高浜発電所保安規定審査資料	R0
提出年月日	2022年 6月13日

高浜発電所原子炉施設保安規定変更認可申請書

高浜発電所 原子炉施設保安規定

組織改正他に伴う保安規定の改正について

② 美浜発電所内の保修関係組織の統合

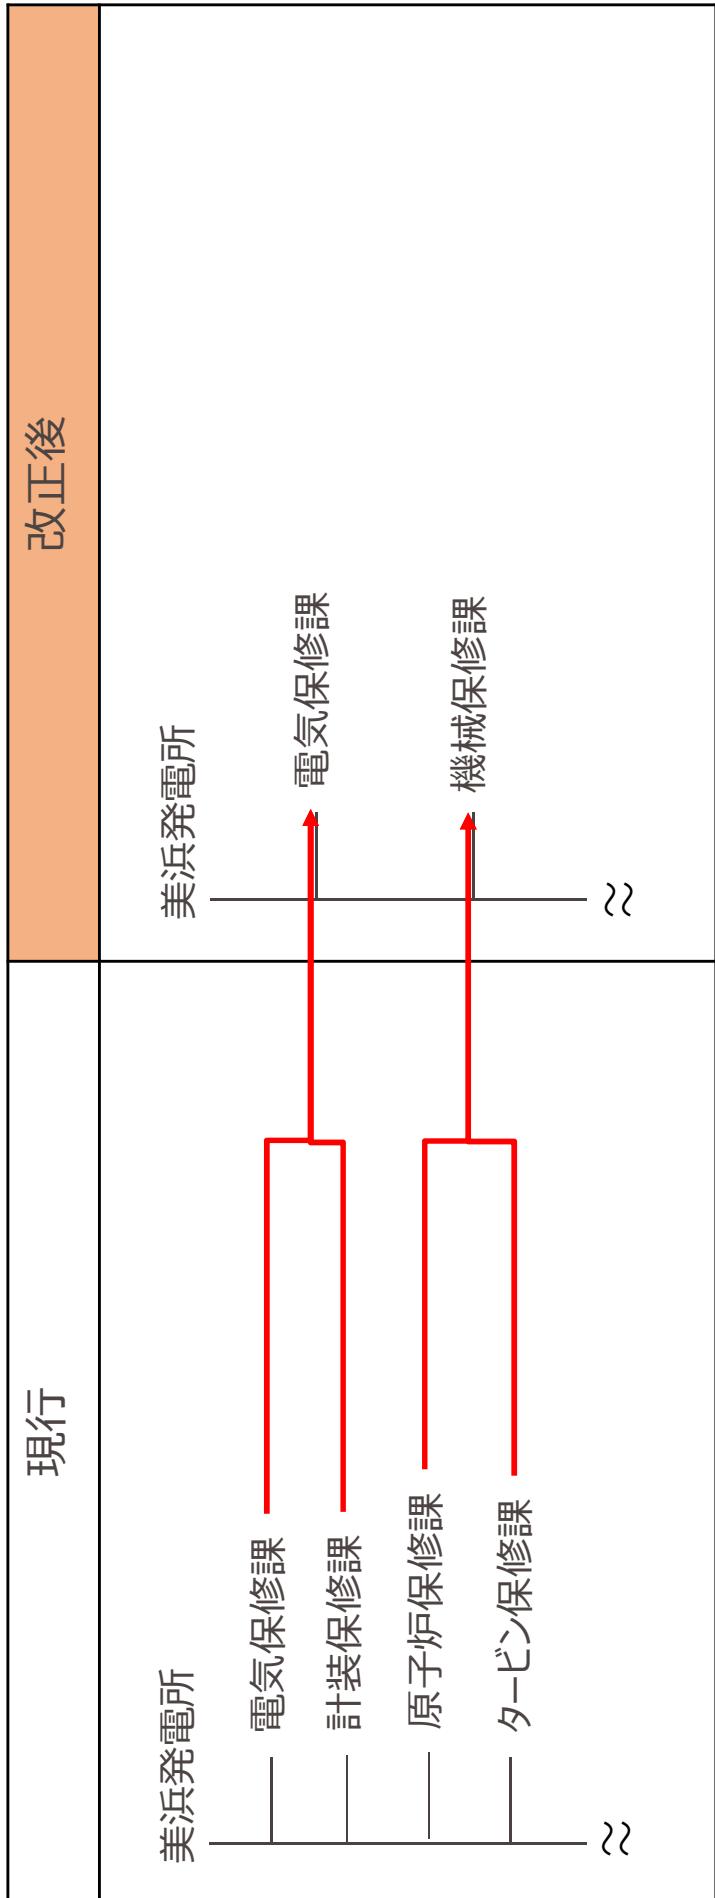
運転基数の少ない発電所の管理体制としては、定期検査の回数の減少に伴い、スキルの習得機会が減少することから、それを補うためにも、各要員がより柔軟に業務の幅を広げることができるように、昨年、組織改正を行った大飯発電所（※）と同じく、機械保修課と電気保修課の2課体制が最適と判断した。管理体制の変更時期については、安全対策工事の進捗等も踏まえ、時期を判断することとしていたが、大飯発電所での先行実施状況も踏まえ、同様に安全対策工事が完了した後が適切と判断し、今回、組織を統合するものである。

③ 美浜、高浜および大飯発電所の土木建築工事グループの廃止

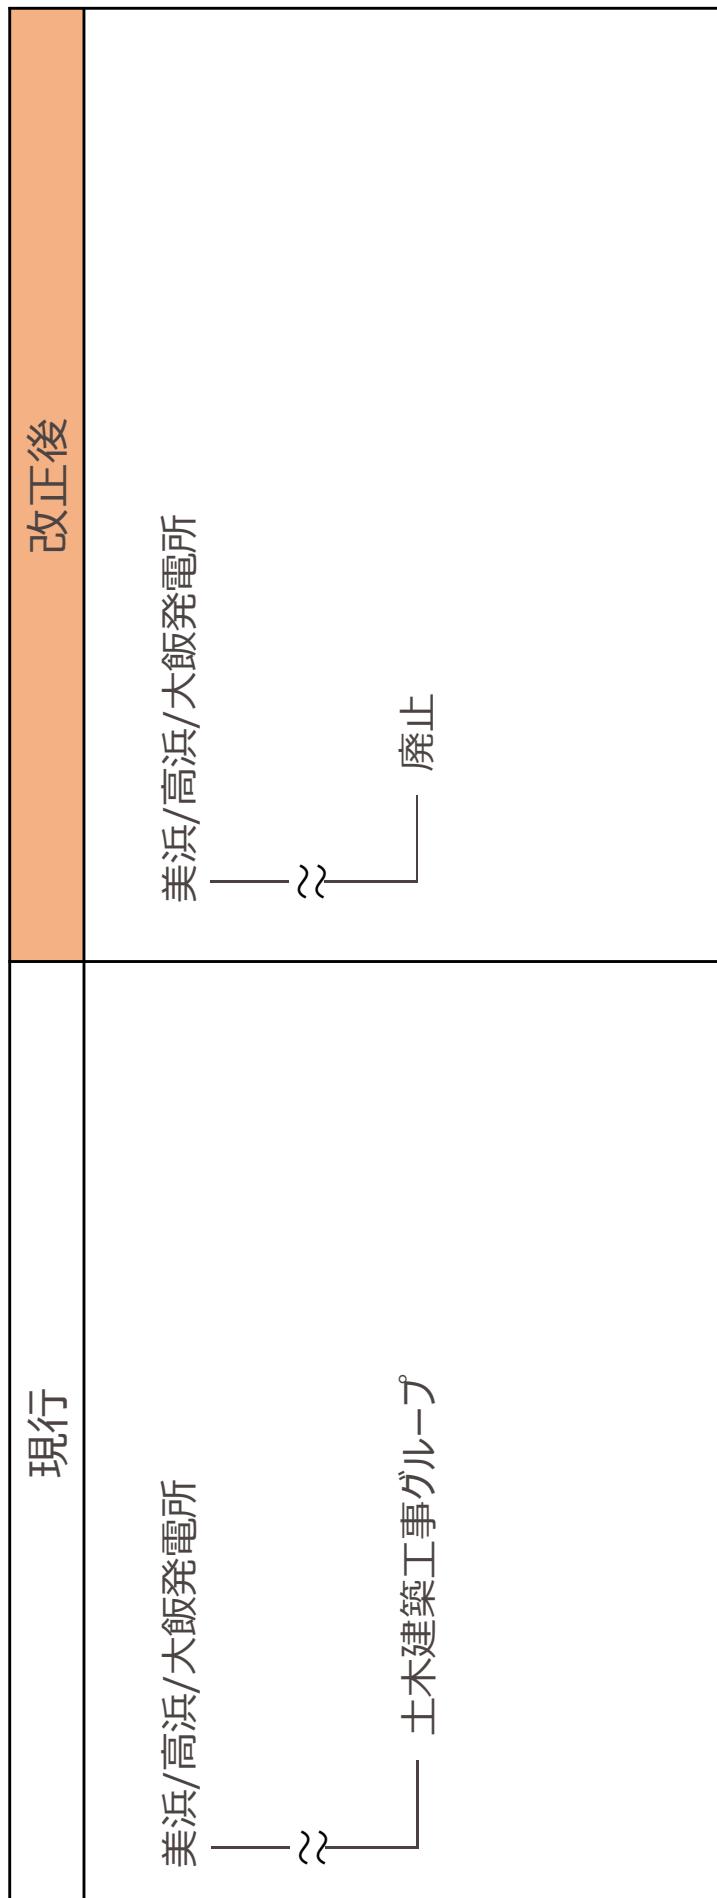
土木建築関係の大型工事の増加に伴い設置した土木建築工事グループ（※）について、特定重大事故等対処施設工事の完了に伴い、廃止する。

美浜第140条組織図（変更後）

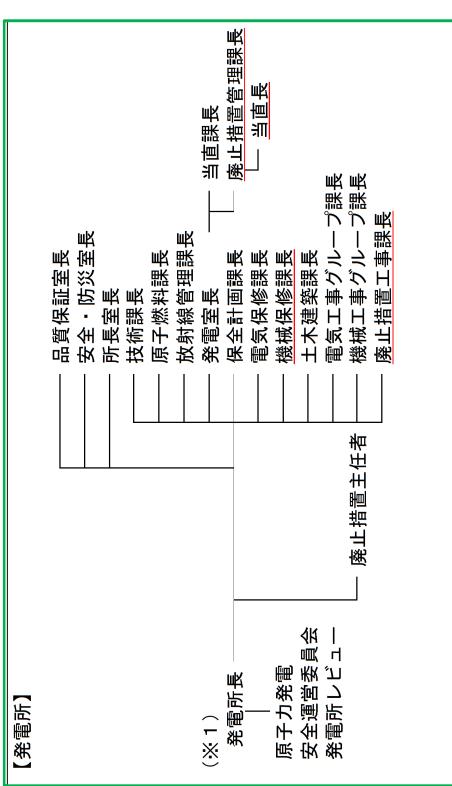
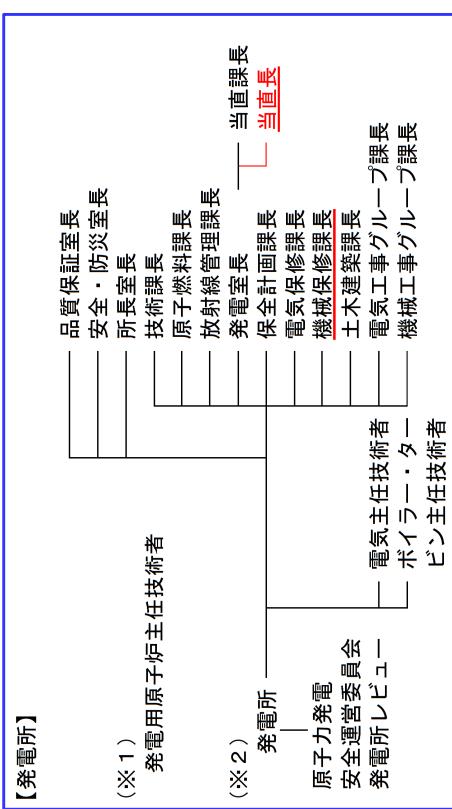
- ▶ 2022年5月9日の補正申請において、第4条組織図から「廃止措置管理課長」および「廃止措置工事課長」を削除了。
【美浜／大飯】
- ▶ 第1編と第2編それぞれの組織と職務の紐づけは下表の通りであり、第4条と第5条の整合の観点から変更したもの。
- ▶これまで、職務記載において「～を補佐する」と記載する職位については、上位職を記載することで組織が明確化することから、組織図に記載はしないなかつた。
- ▶ 廃止措置管理課長の職務は「～を補佐する」であるが、今回、廃止措置工事側とプラント管理側の連携を念頭に新設するものであることを踏まえ、第2編の組織図に廃止措置管理課長を記載した。

第1編には「廃止措置工事は係る内容でないため、「廃止措置管理課長」および「廃止措置工事課長」は記載不要と整理した。

廃止措置工事側とプラント管理側の連携を念頭に、「廃止措置管理課長」を第2編組織図に記載した。

表85-16 計裝設備 保安規定記載更

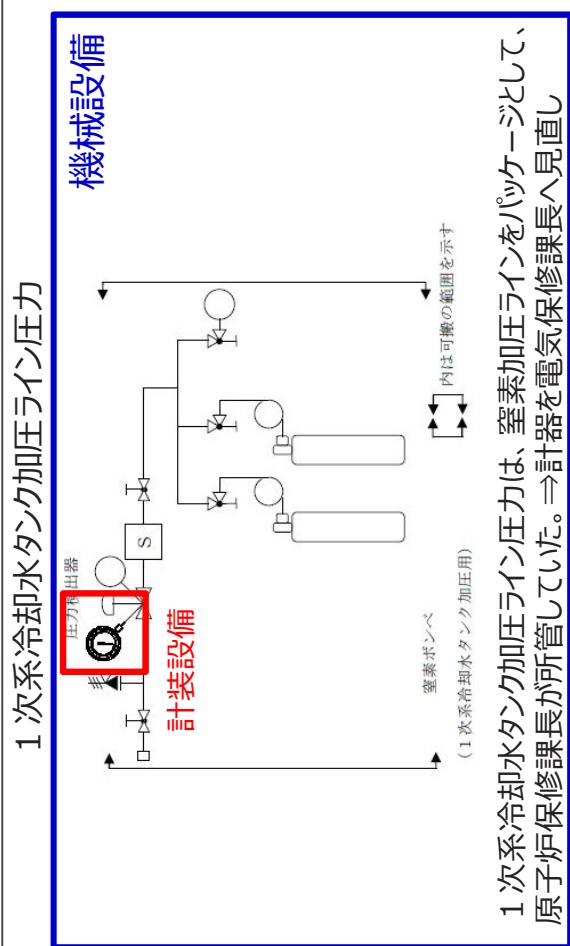
- ▶ 今回の保修課統合に伴い、一部設備については設備所管の見直しを実施している。
 - ▶ 具体的には、「1次系冷却水タンク加圧ライン圧力」と「補助建屋サンプ水位」の2つが該当する。
 - ▶ これまで、それぞれ塩素加圧ラインおよび廃棄物処理設備をパッケージとして、機械設備を所管する原子炉保修課長が管理していたが、これら計器については計装設備を所管する電気保修課長に見直しを行う。
 - ▶ なお、この設備所管の見直しに伴い、保安規定としては確認する行為者を変更するのみで、LCOやその確認内容そのものに変更はない。

分類（最終ヒートシンクの確保）の確認事項より抜粋		項目	頻度	担当
①主要パラメータの他チャンネル	機能の確認を行う。	定期事業者検査	時	計装保修課長
②格納容器圧力（広域）				ねよひ
③格納容器内温度				原子炉保修課長※12
①主要パラメータの他チャンネル				
②格納容器循環暖房ユニット入口 温度／出口温度（SA）				
①①次系冷却水タンク加圧ライン圧力				
①格納容器内温度				
①格納容器圧力				
				電気保修課長
（以下略）

※1.2 : 1次系冷却水タンク加圧ライン圧力について実施する。→ 削除

表 85-16 計裝設備 保安規定記載變更

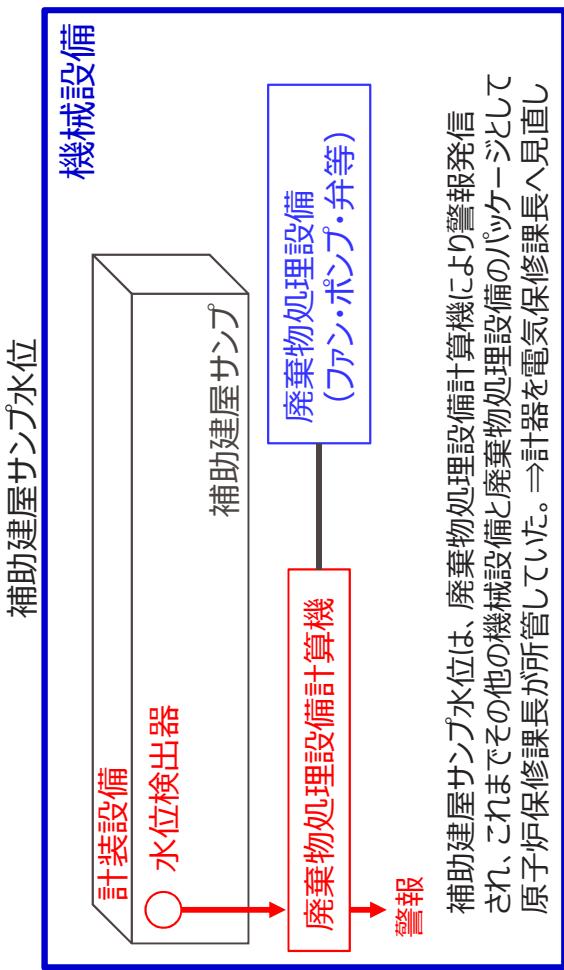
分類 (格納容器/バイパスの監視)	主要パラメータ	項目	頻度	担当
「復水器空気抽出器ガスマニタ」※4 「蒸気発生器プローダウンウォーター」※4 「高感度型主蒸気管モニタ」※4 「補助建屋排気筒ガスマニタ」※4 「 [補助建屋サンプル水位] 」※4 「余熱除去ポンプ出口圧力」※4 「加圧器逃がしタンク圧力」※4 「加圧器逃がしタンク水位」※4 「[加圧器逃がしタンク温度]」※4	機能の確認を行う定期事業者検査時	定期事業者検査時	計装保修課 長 およひ 原子炉保修 課長※13	電気保修課長

※13：補助建屋サンプ水位について実施する。→削除

原子炉施設保安規定図 114 空気吸収線量率等の測定場所

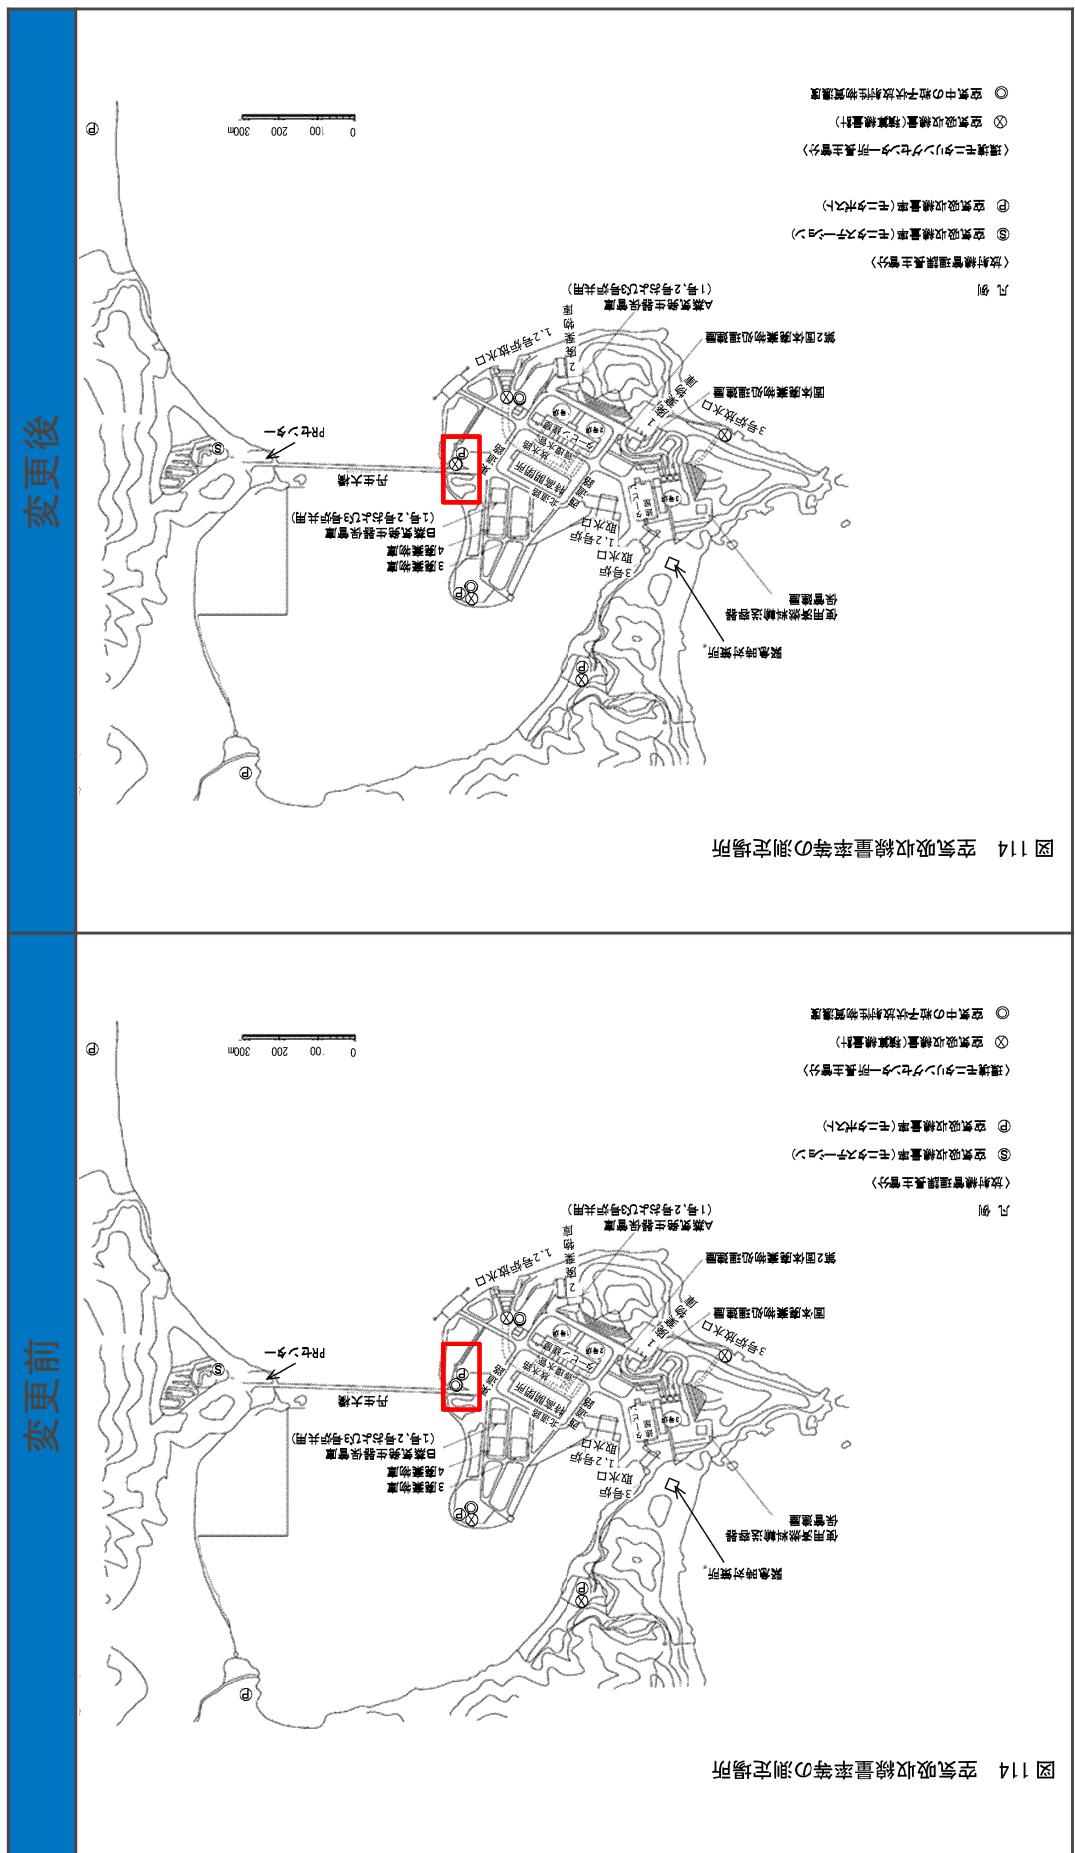
原子炉施設保安規定図 114 の空気吸収線量率等の測定場所のうち、記号を適正化する。なお、本来測定すべき空気吸収線量の測定を実施していることから管理上の問題はない。

原子炉施設保安規定図181 空気吸収線量率等の測定場所

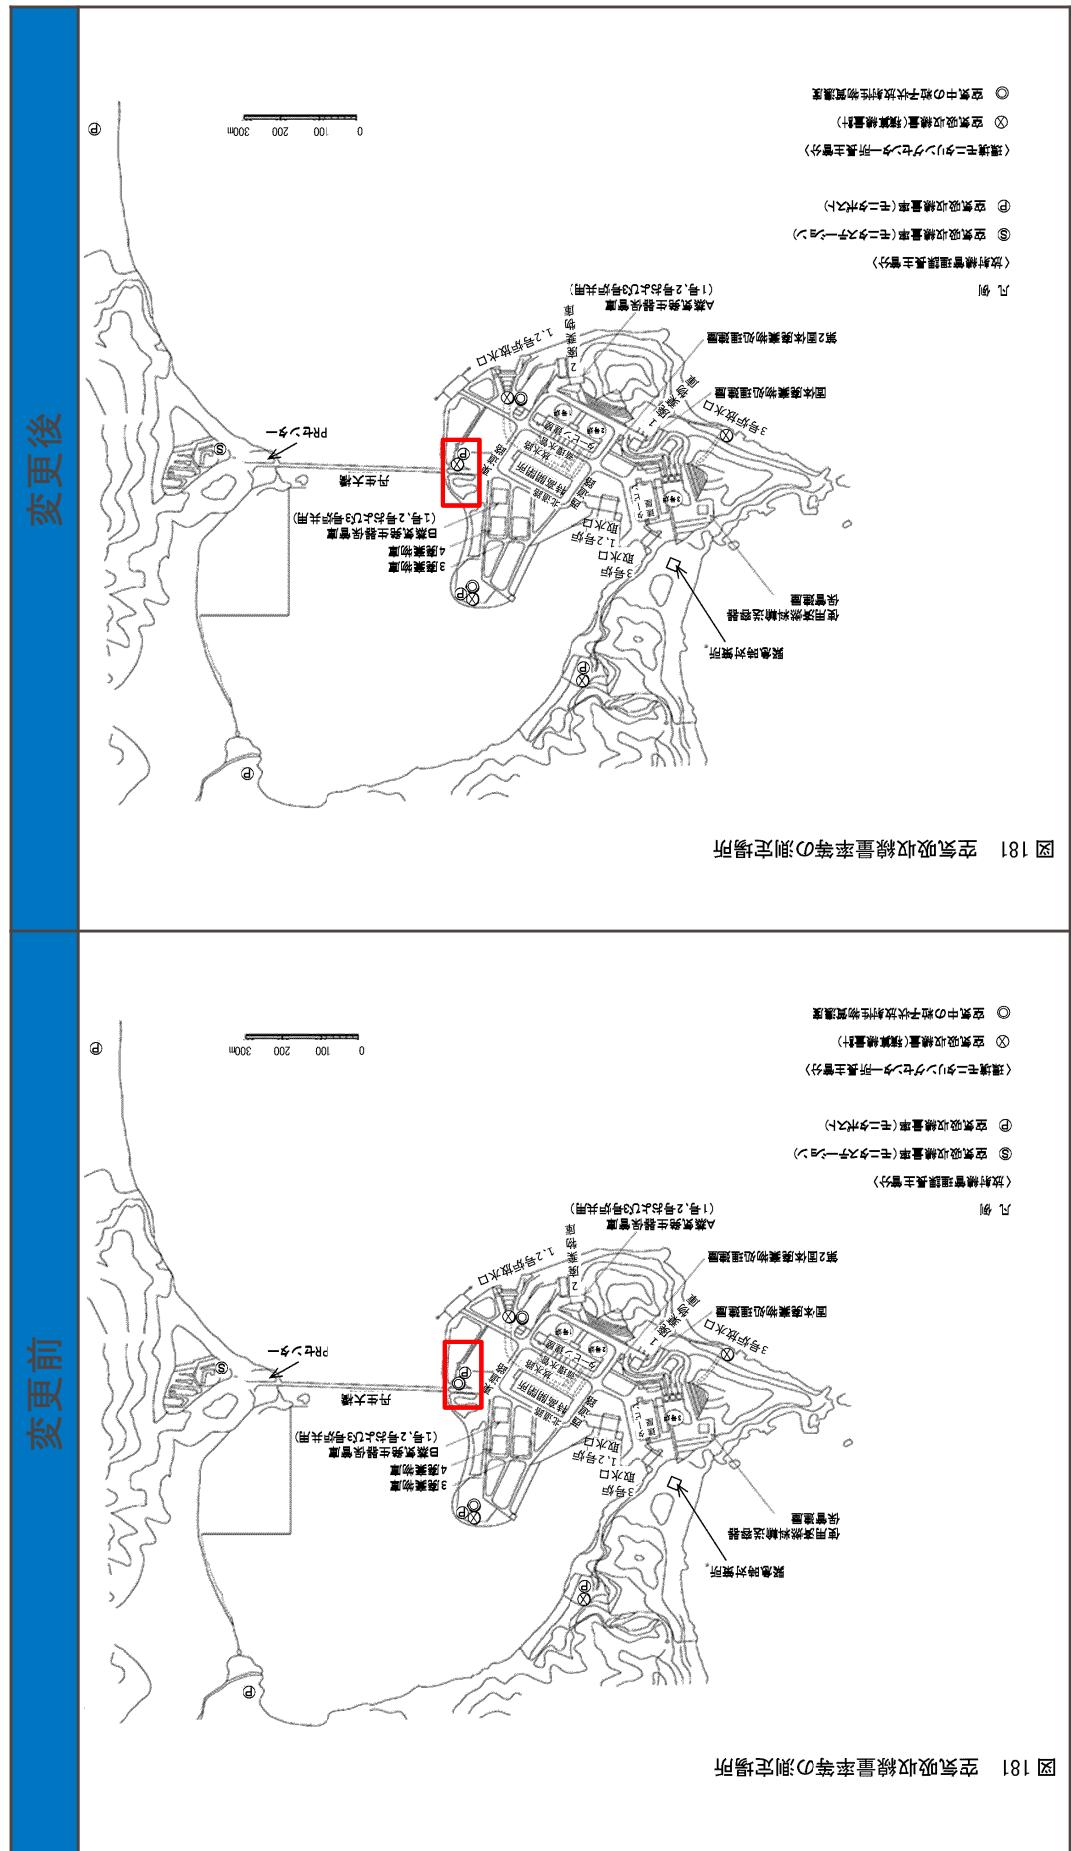
原子炉施設保安規定保図181の空気吸収線量率等の測定場所図のうち、記号を適正化する。なお、本来測定すべき空気吸収線量の測定を実施していることから管理上の問題はない。
